高浜発電所1、2号炉 審査会合における指摘事項の回答 (運転期間延長認可申請関係)

平成28年3月11日
関西電力株式会社

高浜発電所1、2号炉 審査会合における指摘事項の回答一覧表

【事故時の格納容器再循環サンプスクリーン性能評価概要】

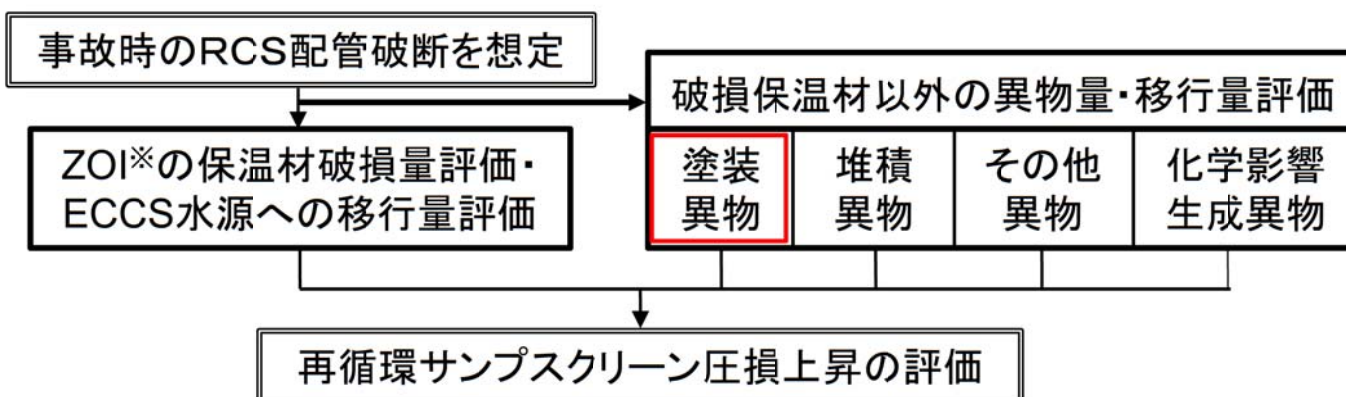
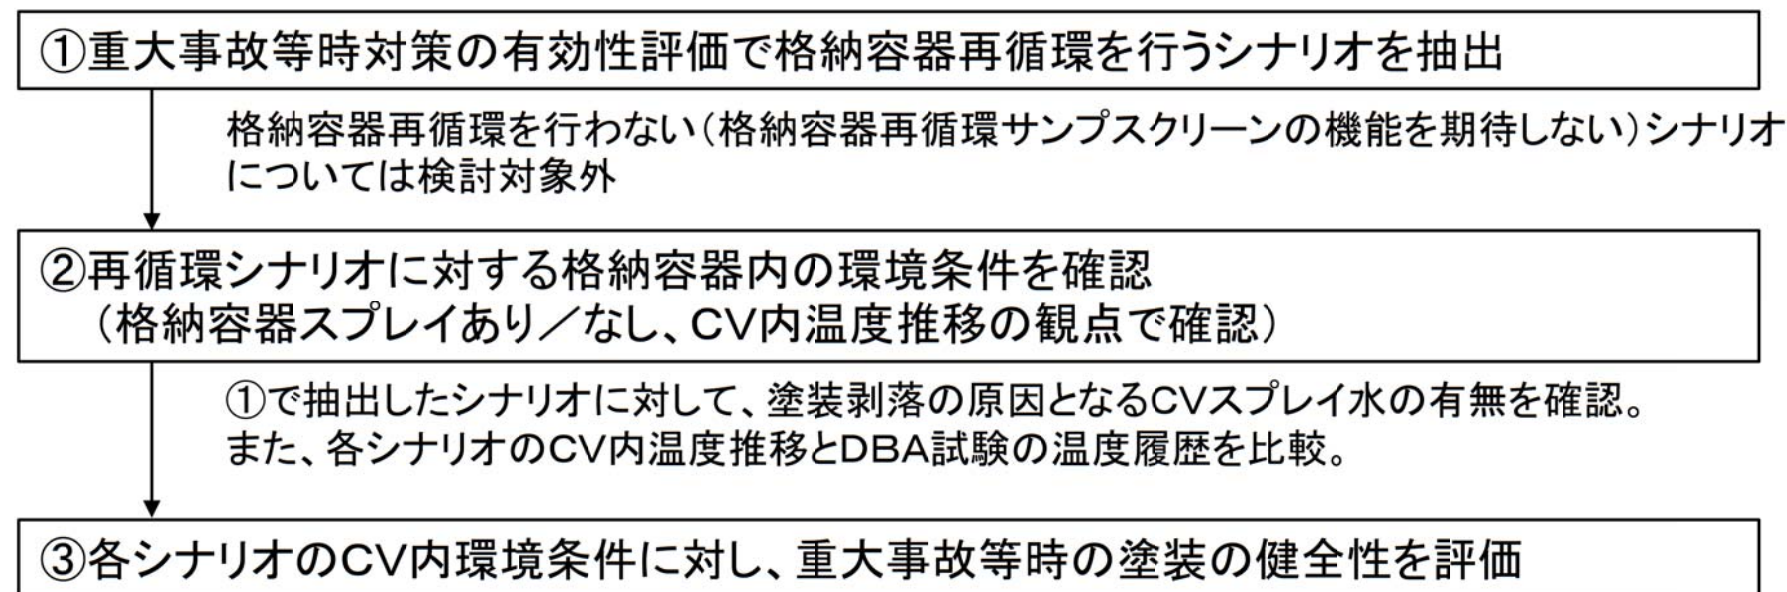
No.	指摘事項	回答
1210-1 特別点検	高浜1, 2号炉の長期供用を経た原子炉格納容器の塗装に対して実施した付着力等の試験データから性能について確認した結果を示すこと。	平成28年〇月〇日 P2~P4
1210-2 特別点検	原子炉格納容器の塗装について、塗装時の施工が塗装の性能に与える影響について整理すること。	平成28年〇月〇日 P6
1210-3 特別点検	原子炉格納容器の塗装(DBA試験に合格した仕様のもの)の重大事故等時(SA時)の温度等環境下での性能維持について示すこと。	平成28年〇月〇日 P8~P15
1210-4 特別点検	原子炉格納容器の塗装の点検に対し、米国で適用されている規格(ASTM)の力量要件に対する評価について整理すること。	平成28年〇月〇日 P17
1210-5 低サイクル疲労	今後発生する過渡回数を1回としている事象が疲労累積係数に与える影響を示すこと。	平成28年〇月〇日 P19~21
1210-6 中性子照射脆化	高浜1号炉の第4回試験片の照射量(約51EFPY)が原子炉容器の約72年に相当するとした計算内容を説明すること。	平成28年〇月〇日 P23
1210-7 中性子照射脆化	上部棚吸収エネルギー(USE)予測値と実測値の関係を整理すること。	平成28年〇月〇日 P25~P28

塗装異物については、①配管破断口近傍の塗装が高温高压の2相流ジェットの影響により剥離するケース、②CV内の温度・圧力等環境条件により塗料が劣化して剥離するケース、が考えられる。

①については10D (D: 破断想定配管の直径) の球形ZOI表面積相当を異物量として評価している

②についてはDBA試験により、耐DBA仕様であることが認められた塗装は異物量とせず、非DBA仕様塗装は当該塗料が異物となるものとして評価している

(高浜1, 2号炉のCV内面で使用している塗料は、DBA試験に合格したものを使用している)

CVスプレイを考慮するシナリオである「ECCS再循環機能喪失」シナリオにおけるCV内温度推移は以下の通り。

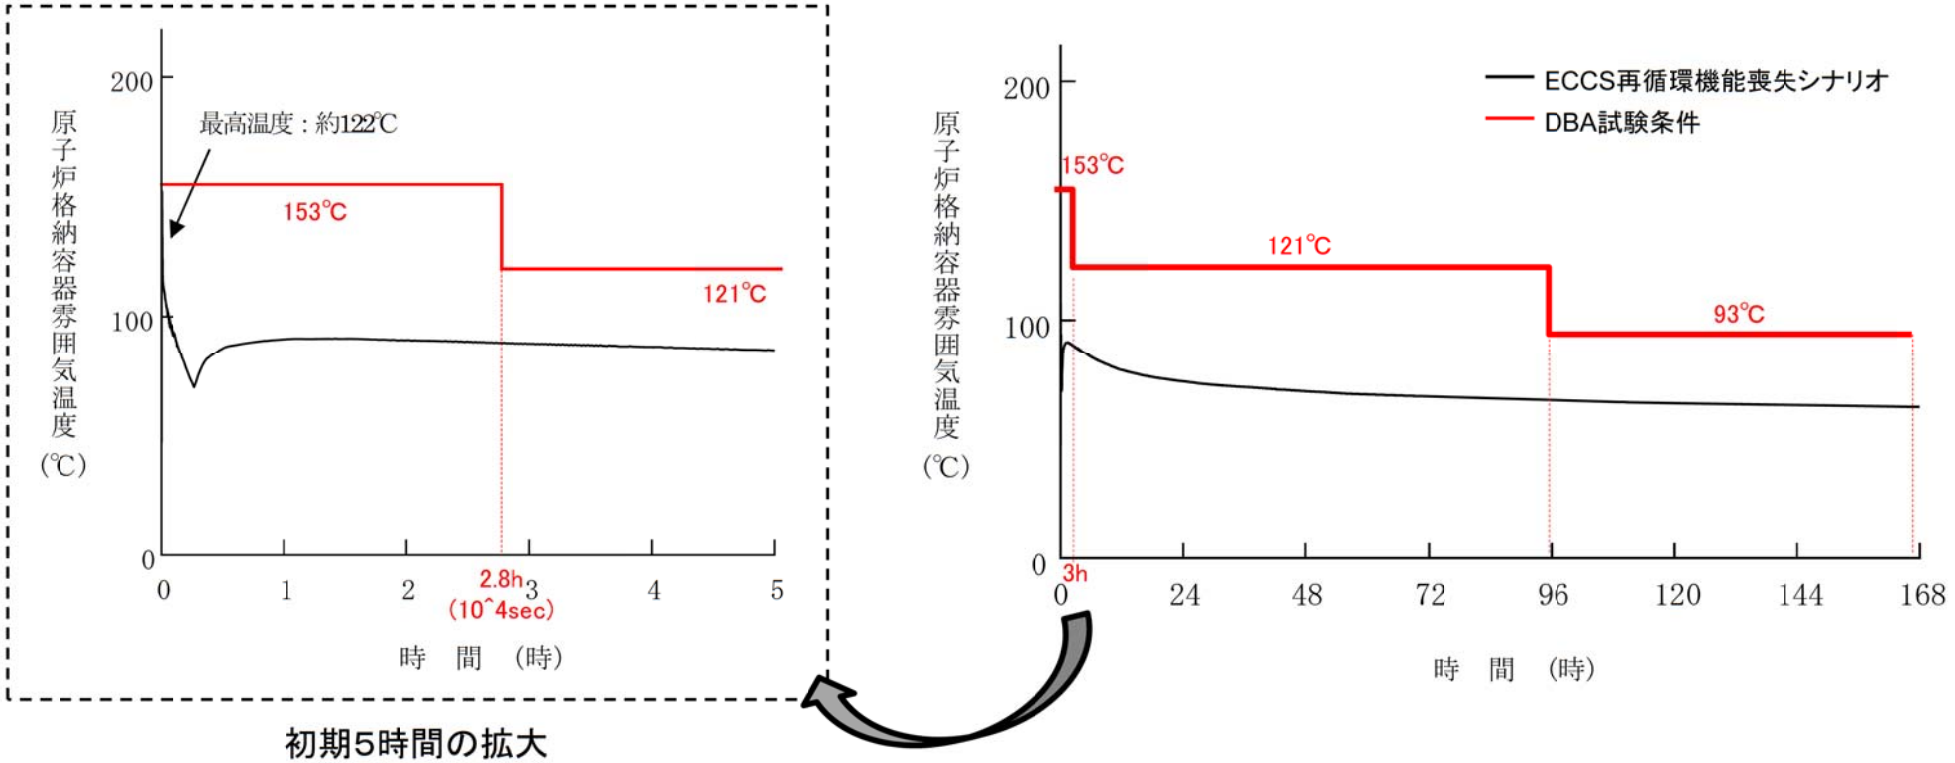
- 有効性評価シナリオのうち、CV再循環を行うシナリオとDBA試験条件の比較は下表の通りであり、
- ・CVスプレイを考慮するシナリオについては、DBA試験の試験条件に包含される。
 - ・CVスプレイを考慮しないシナリオについては、一部の時間帯で温度がDBA試験を上回るものの、DBA試験条件と概ね同程度である。

CVスプレイによる温度低下が期待できるため、各時間帯でのCV内温度はDBA試験条件に包絡されており、重大事故等時においても塗装の健全性が確認されている。
